**Контрольная форма обследования доступности приоритетных объектов и услуг  
социальной инфраструктуры для инвалидов и других МГН.**

**Наименование объекта:** Муниципальное бюджетное образовательное учреждение средняя общеобразовательная школа №2 им. Г.А. Аге-ева городского поселения «Рабочий посёлок Чегдомын» Вехнебуреинского муниципального района Хабаровского края (МБОУ СОШ №2)

**Дата обследования:** 30 июля 2022 года

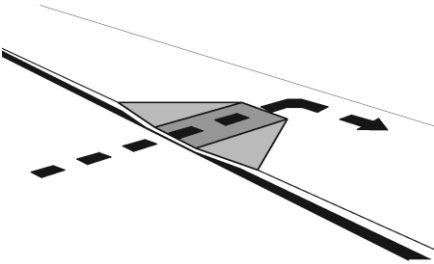
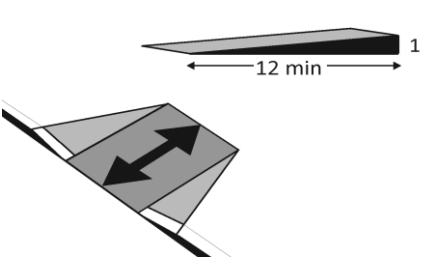
| п/п   | Элемент доступности   | Метод обследования   | Параметр доступности            | Выявленные отклонения (фотография барьера + результаты измерение + краткое описание результата осмотра). | Возможные решения       |
|---|---|--|---------------------------------|--|-------------------------|
| 1.1.  | Ближайшие к объекту остановки общественного транспорта не оборудована и недоступна для МГН: линия безопасности отсутствует, бордюр отсутствует; схема движения к объекту отсутствует. | <input checked="" type="checkbox"/> Нет<br>Осмотр<br>Измерение |                                 | фото 1.1.<br>Линия безопасности отсутствует, бордюр 0.9 см.  | Привести в соответствие |

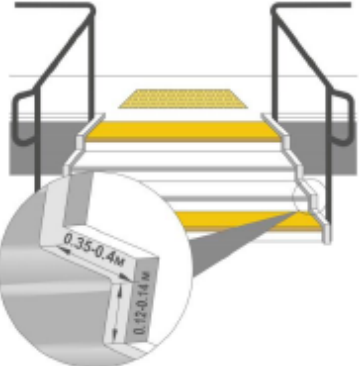
| 1.3.                                      | Является ли маршрут движения гладким, обозначенным и с нескользящим покрытием?                           | <input checked="" type="checkbox"/> Нет<br>Осмотр |  | Маршрут асфальтирован и пресекает дорогу, на которой нет знаков.<br>В некоторых местах асфальтовое покрытие разрушено, маршрут не обозначен знаками. | Привести в соответствие |
| 1.6.                                      | Имеются ли на маршруте движения места отдыха с возможностью вызова и ожидания помощи?                    | <input checked="" type="checkbox"/> нет           |   | Рядом с остановкой установлена скамейка, по пути следования места отдыха отсутствуют   | Привести в соответствие |

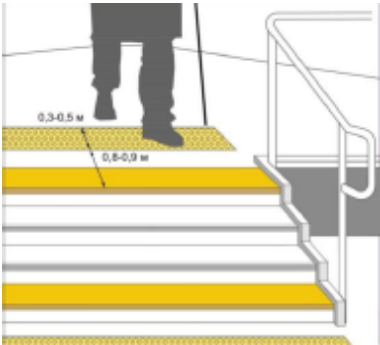
| 1.21                          | Имеется ли на парковке достаточное количество доступных мест? Если нет, то количество парковочных мест согласовано с общественными организациями инвалидов? | <input type="checkbox"/> Да<br>Осмотр.  | 10% мест (но не менее одного места) в том числе 5% для автотранспорта инвалидов на кресле-коляске до 100 вкл. 5%, но не менее 1 от 101 до 200 -5 мест и доп. 3%; от 201 до 1000 - 8 мест и доп. 2%; 1001 место и более - 24 места + не менее 1% на каждые 100 мест свыше | На прилегающей территории по маршруту движения имеется пространство для парковки автомобилей – не оборудовано | Привести в соответствие<br>Произвести разметку и покраску линий |
| 1.22                          | Из всех доступных мест, по крайней мере, есть хоть одно доступное для микроавтобуса?  | <input type="checkbox"/> Да             | Для каждых 6 парковочных мест, по крайней мере, одно должно быть доступно для микроавтобуса, но не менее одного на стоянку.  | Парковочные места не оборудованы  | Обозначить парковочные места                                    |

| 1.23 | Доступные парковочные места имеют размер 6,0х3,6 м и 1,2 м  | <input checked="" type="checkbox"/> Нет<br>Измерение:   |     | Парковочные места не обозначены.                         | Обозначить парковочные места     |

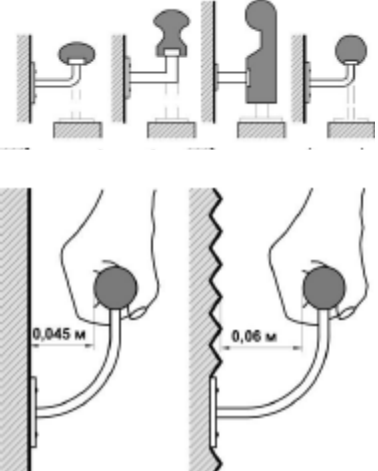
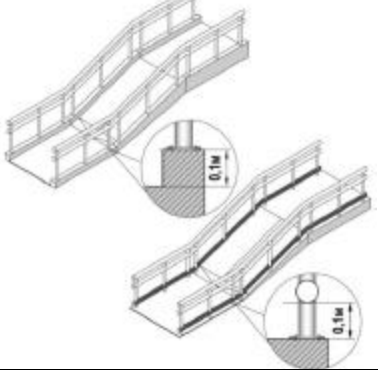
| 2.3  | Наружные лестницы и пандусы должны иметь поручни с учетом технических требований к опорным стационарным устройствам. При ширине лестниц на основных входах в здание 4,0 м и более следует дополнительно предусматривать разделительные поручни. | <input type="checkbox"/> Нет<br>Измерение:                           |    | Ширина лестницы на входе составляет 3 м. Пандус отсутствует | Привести в соответствие |
| 2.5. | Марш открытой лестницы не должен быть менее трех ступеней и не должен превышать 12 ступеней. Недопустимо применение одиночных ступеней, которые должны заменяться пандусами.  | <input type="checkbox"/> Нет   |  | Вход в здание имеет 6 ступеней и порог высотой 0,06 м       | Привести в соответствие |

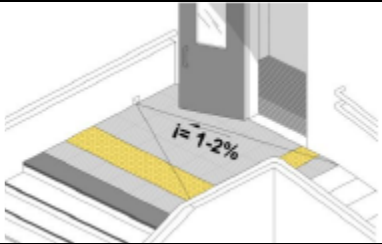
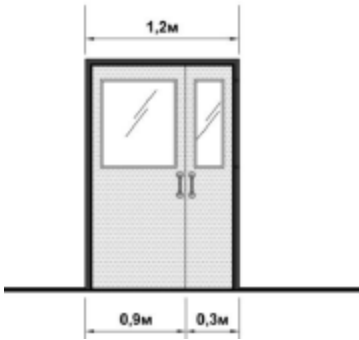
| 2.6. | <p>Расстояние между поручнями открытой лестницы не менее 1,0 м .</p>   | <p><input type="checkbox"/> Нет<br/>Измерение:<br/>3,90 м</p>                                     |  | <p>Поручни не установлены</p>  | <p>- Привести в соответствие</p> |
| 2.7. | <p>Кревые ступени лестничных маршей выделены цветом или фактурой.</p> <p>Перед открытой лестницей предупредительные тактильные полосы за 0,8 – 0,9м шириной 0,3 – 0,5 м.</p> | <p><input type="checkbox"/> Да<br/>Осмотр:</p> <p><input type="checkbox"/> Нет<br/>Измерение:</p> |  | <p>Первая и последняя ступени лестницы выделены цветом</p> <p>Перед открытой лестницей предупредительные тактильные полосы отсутствуют</p> | <p>Привести в соответствие</p>   |

| 2.8  | Ширину марша пандуса следует принимать при исключительно одностороннем движении не менее 1,0м, в остальных случаях – по ширине полосы движения. Поручни в этом случае принимать по ширине полосы движения по ширине пандуса.   | <input type="checkbox"/> Нет<br>Измерение:<br>0,97 м          |    | Ширина пандуса менее 1 м.                      | Привести в соответствие |
| 2.9  | Ограждения с поручнями необходимо устанавливать вдоль обеих сторон всех пандусов и лестниц, а также у всех перепадов высот горизонтальных поверхностей более 0,45 м на высоте 0,9 м (допускается от 0,85 до 0,92 м), у пандусов – дополнительно и на высоте 0,7 м (п. 5.2.15). | <input type="checkbox"/> Нет<br>Измерение:                    |    | Пандус не оборудован поручнями, нет ограждений | Привести в соответствие |

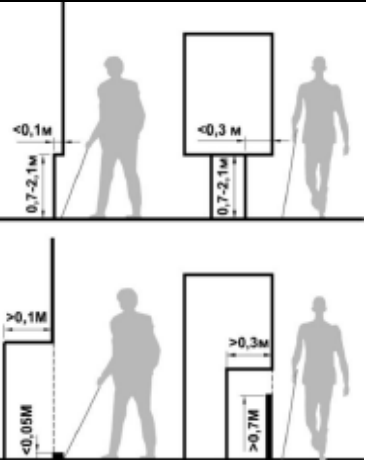
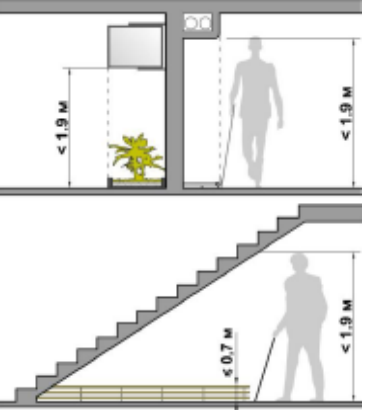
| 2.23                   | Наружные двери, доступные для МГН, могут иметь пороги. При этом высота каждого элемента порога не должна превышать 0,014   | <input type="checkbox"/> Нет<br>Измерение:   |  | Порог высотой 0,13              |               |

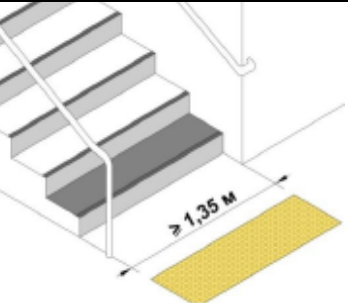
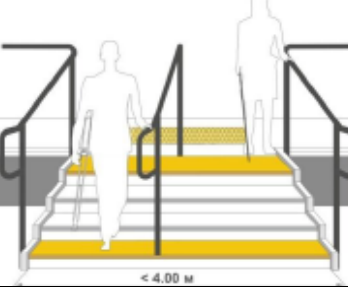
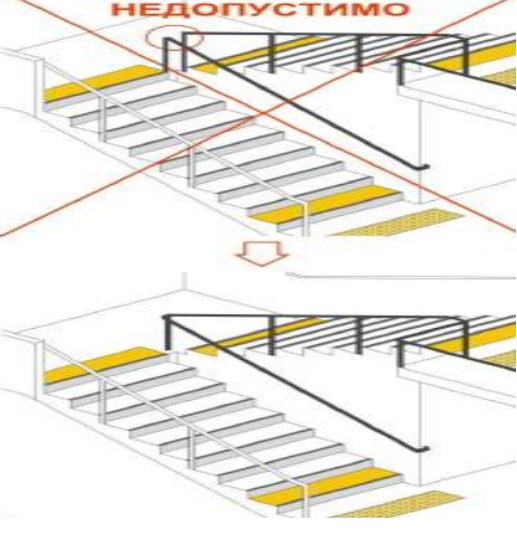
| 3.8   | Ширина при движении кресла-коляски: в одном направлении - не менее 1,5м;<br><br>при встречном движении – не менее 1,8 м.   | <input checked="" type="checkbox"/> Да<br>Измерение: 1,5 – м<br><br><input type="checkbox"/> Нет<br>Измерение: |   | Движение по коридору 30 м, ширина коридора 1 м. | Техническое решение невозможно |
| 3.9   | При движении по коридору инвалиду на кресле-коляске следует обеспечить минимальное пространство для: поворота на 90° - равное - 1,2 x 1,2 м разворота на 180° - равное - диаметр 1,4 м . | <input checked="" type="checkbox"/> Нет<br>Измерение: Диаметр 1,33 м   |  | Не соответствует требованиям, расстояние 1 м.   | Техническое решение невозможно |

| 3.11 | Ширина прохода в помещении с оборудованием и мебелью не менее 1,2 м | <input checked="" type="checkbox"/> Нет<br>Измерение: 0,76 м |  | Ширина проходов в помещения различна: от 0,76 м. до 1,65 м. не все проходы соответствуют требованиям | Привести в соответствие   |

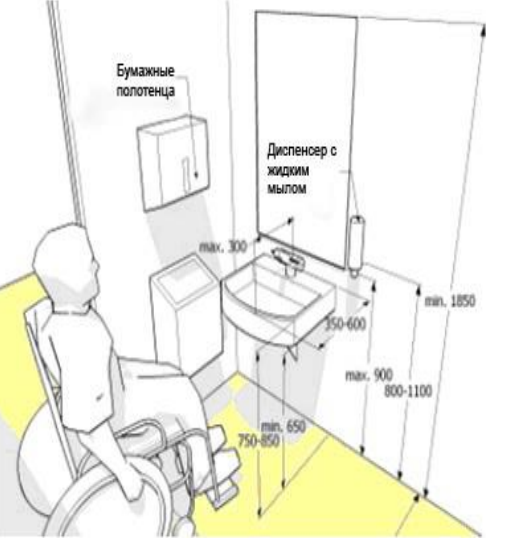
| 5.1. | Специально оборудованные для МГН места во всех зданиях, где имеются санитарно-бытовые помещения для посетителей | <input checked="" type="checkbox"/> Нет<br>Осмотр: |  | Санитарно-бытовые помещения имеются, но не оборудованы для МГН. | Техническое решение невозможно |

| 5.2 | В общем количестве кабин уборных общественных и производственных зданий доля доступных для МГН кабин должна составлять 7%, но не менее.  | <input type="checkbox"/> Нет<br>Осмотр:             |     | Не соответствует требованиям        | Техническое решение невозможно |
| 5.3 | В кабине рядом с унитазом следует предусматривать пространство не менее 0,75 м для размещения кресла-коляски, а также крючки для одежды, костылей и других принадлежностей.  | <input type="checkbox"/> Нет<br>Измерение:<br>0,33м |    |                                     | Техническое решение невозможно |
| 5.4 | В кабине должно быть свободное пространство диаметром 1,4 м для разворота кресла-коляски.  | <input type="checkbox"/> Нет<br>Измерение:<br>0,90м |    |                                     | Техническое решение невозможно |

| 5.7  | Размеры универсальной кабины в плане не менее: ширина – 2,2 м, глубина – 2,25 м.                                 | <input type="checkbox"/> Нет<br>Измерение:<br>0,83м;<br>0,90м |    | Туалетные комнаты в группах 2.0.*2.5 м, разделены на кабинки перегородками. Не соответствуют требованиям. | Техническое решение невозможно |
